PROGETTO DEFINITIVO DI RISAGOMATURA DEL PROFILO FINALE DEI LOTTI "A" E "B" DELLA DISCARICA SITA IN POGGIARDO LOCALITA' PASTORIZZE

Relazione Tecnica

R1 Rev. 1

Riscontro Parere ARPA PUGLIA prot. n. 8866-10 del 08/02/2023

Fig. 2: geometria della canaletta di immissione nella vasca drenante

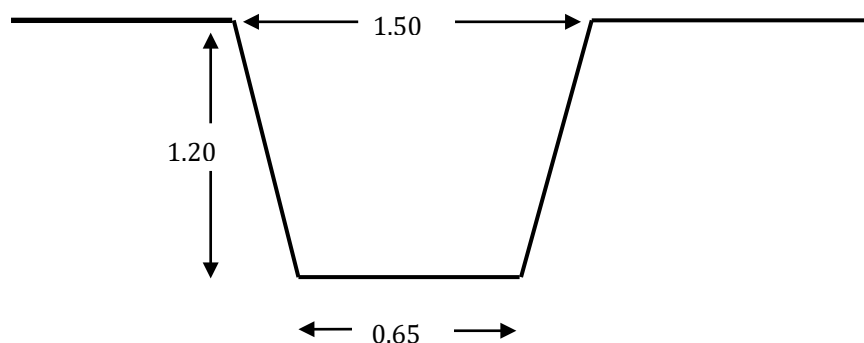
Durante l’ultima conferenza del 17.07.17 è stato inoltre richiesto di effettuare una verifica idraulica dell’intero sistema compresi anche i canali laterali. Come già rilevato nella stessa sede, le condizioni al contorno, a fine lavori, saranno modificate in quanto i coefficienti di deflusso risulteranno notevolmente inferiori rispetto all’attuale stato. In particolare si rileva che l’attuale copertura della discarica, costituita da uno strato superiore in polifoil, ha un coefficiente di deflusso analiticamente quantificabile in 0.8/0.85 al netto della evapotraspirazione, al contrario al compimento dei lavori di copertura, detto strato sarà integralmente sostituito con uno strato di terreno vegetale avente un coefficiente di deflusso variabile tra 0.25 e 0.35 in funzione delle piogge e del coefficiente di adsorbimento. Solo tale circostanza, valutata anche rispetto alla mancanza di fenomeni di allagamento registrati fino ad oggi, risulta essere il primo fattore di sicurezza riscontrabile. Di seguito la controprova analitica e la verifica del sistema di drenaggio proposto.

Ai fini della verifica della sezione, si assume che l'intera portata calcolata in precedenza si immetta nella vasca di accumulo e drenaggio attraverso l'esistente canaletta a sezione trapezia delle dimensioni indicate in fig. 2, anche se in realtà le acque della subarea 1 e della porzione est della subarea 2 raggiungono la vasca scorrendo superficialmente in maniera areale, seguendo le pendenze del terreno. L'errore commesso con questa assunzione è quindi a favore di sicurezza.

$$q = \sim 1.993 \text{ m}^3/\text{s} > 0.385 \text{ m}^3/\text{s} \quad \textbf{la sezione è verificata}$$
